监 理 日 志

工程名称：河北以岭药业 1.53384MWp 分布式光伏发电项目工程

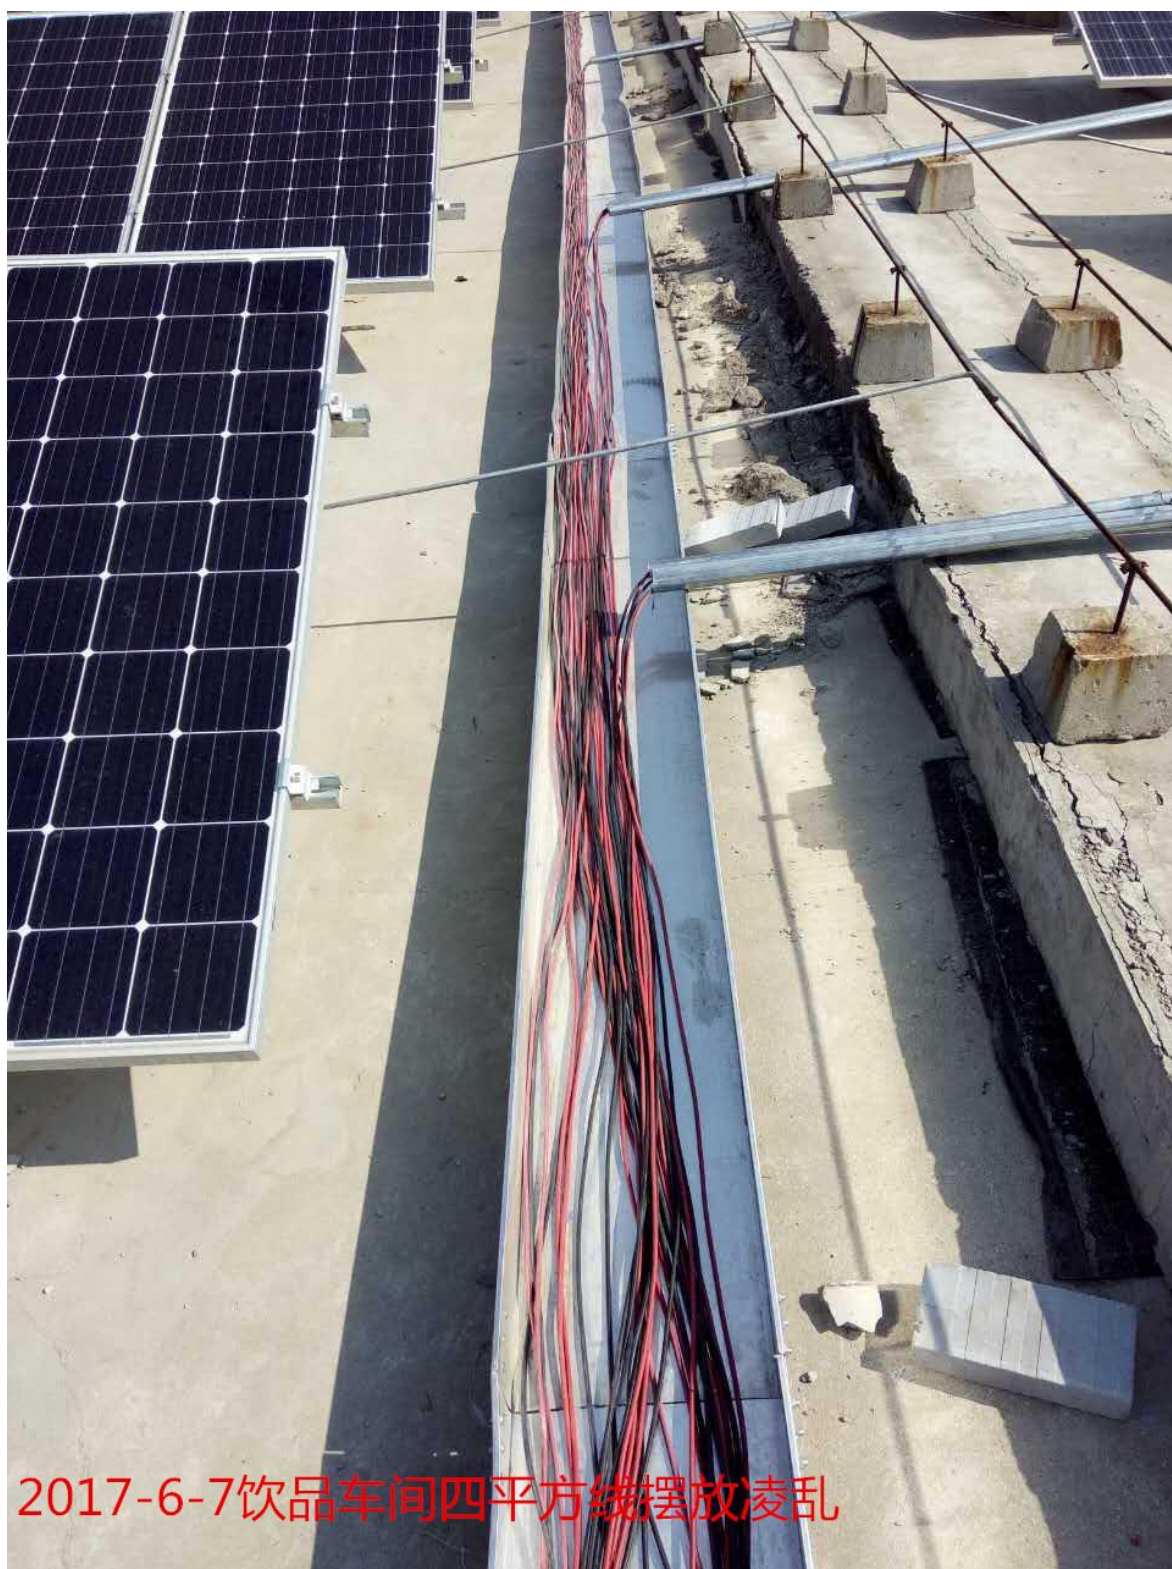
监 理 工 作 情 况	1、现场正常巡查，对施工人员安全检查 2、饮品车间四平方线进桥架检查，发现四平方线摆放凌乱且镀锌钢管摆放在桥架上面不符合施工图纸要求，现场通知施工单位立即整改； 3、饮品车间逆变器进汇流箱 4X16 电缆线接线检查，发现逆变器进汇流箱个别电缆线未穿软管，现场通知施工人员立即整改	
施 工 情 况	施 工 单 位	施 工 内 容 及 进 度
	河 北 能 源	1、饮品车间逆变器进汇流箱接线（三人） 2、饮品车间四平方线穿镀锌钢管进桥架（五人）
其 它 事 项		
本 日 现 场 监 理 人 员		朱有敏
记 录 人：朱有敏		总 监 理 工 程 师 / 总 监 理 工 程 师 代 表（签字）：

2017-6-7饮品车间逆变进汇流未穿软管

2017-6-7饮品车间四平方线摆放凌乱
